**"CONSTRUCCIÓN DE LA PLANTA DE TRATAMIENTO DE AGUAS RESIDUALES EN LA  
CIUDAD DE FLORIDA DEPARTAMENTO DE FLORIDA"**

**LPI Nº 18.784**

**CIRCULAR Nº 016**

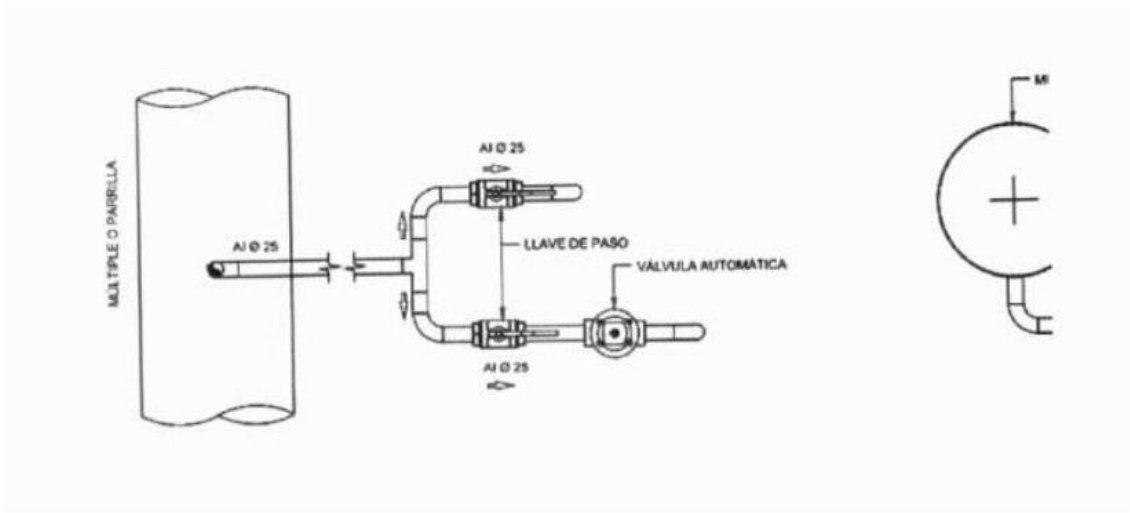
**Consulta N° 1:** Como ya ha sido indicado en consultas hechas previamente por otros oferentes, el plano 42360 – IS07 indica por cada reactor, 5 purgas de aire conectadas a los caños perimetrales de las parrillas de difusores:

**Aclaración Nº 1:** Por más que se ha respondido en la enmienda 7 de la Circular Nº 10, la configuración mostrada en la actual consulta es aceptada como una posible solución.

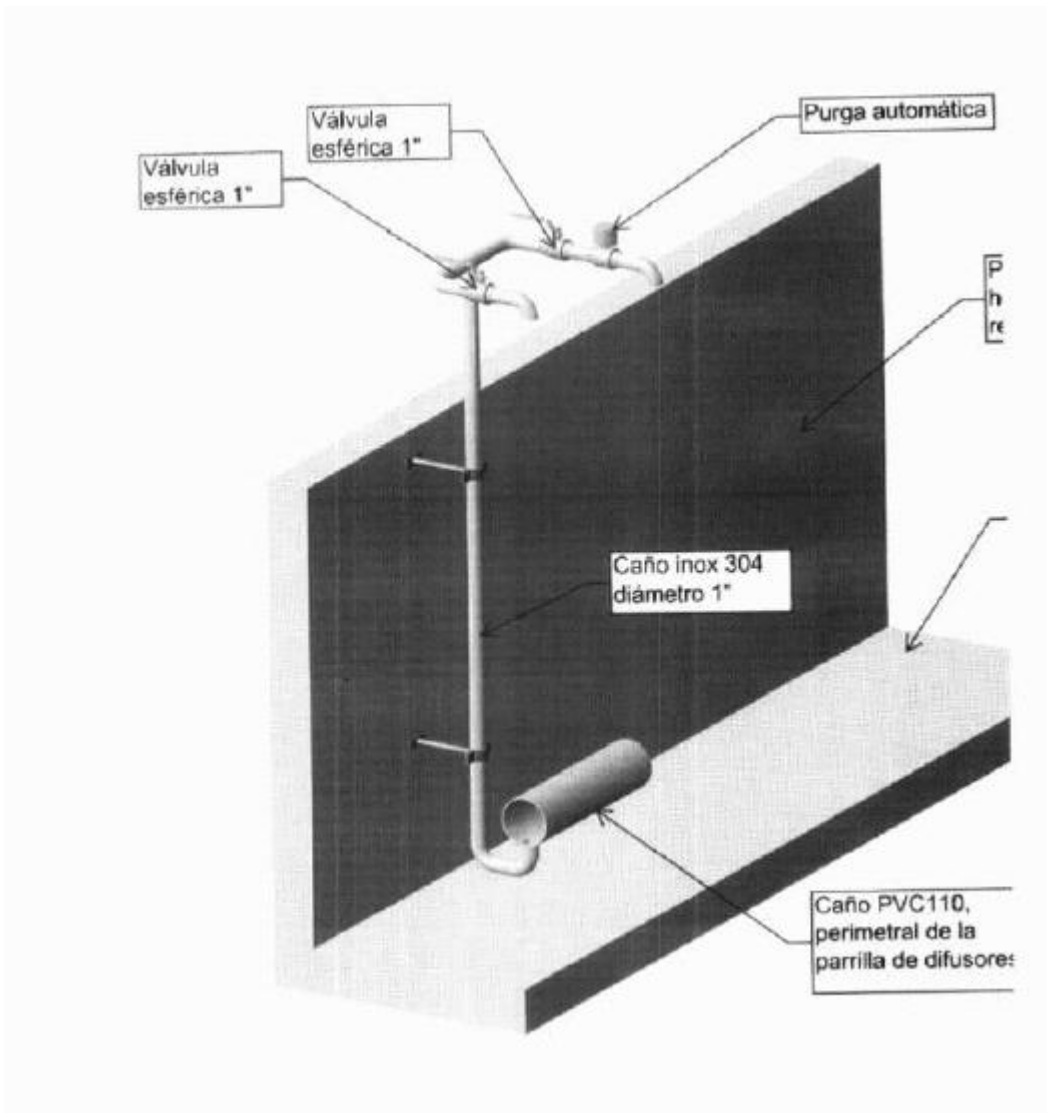
El mismo plano indica un detalle de dichas purgas que es el siguiente:

OSE ha indicado que en todos los casos, los caños de conexión de dichas purgas, habrán de ser de inoxidable 304 y de 1" de diámetro.

Se interpreta que como las purgas poseen válvulas de accionamiento manual y la purga automática se podría implementar con una válvula solenoide, todas éstas (las válvulas manuales y la solenoide) deben ser accesibles al operador desde el borde de la pileta, según el siguiente esquema conceptual:

Se consulta si dicha interpretación es correcta
